ADMINISTRACIÓN DE LA COMUNIDAD AUTÓNOMA CONSEJERÍA DE VIVIENDA, TERRITORIO Y MOVILIDAD

Resolución de la Directora General de Armonización Urbanística y Evaluación Ambiental por la que se formula la declaración de impacto ambiental del proyecto de construcción de ampliación de la IDAM de Santa Eulària des Riu (exp. 39A/2025)

La declaración de impacto ambiental del proyecto de construcción de ampliación de la IDAM de Santa Eulària des Riu, en los siguientes términos:

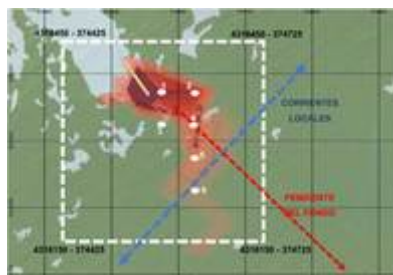
- d) Aumento de caudal en el emisario de salmueras. Esta acción tiene un impacto moderado sobre las comunidades marinas y compatible sobre los espacios naturales.
- e) Aumento de caudal de captación de agua marina. Tiene un impacto compatible sobre la dinámica y calidad del medio marino.
- f) Aumento de caudal de producción. Tiene un impacto muy positivo sobre los recursos hídricos.
- g) Presencia física de nuevos elementos en la planta. Tiene un impacto compatible sobre el paisaje intrínseco y las vistas hacia el área.
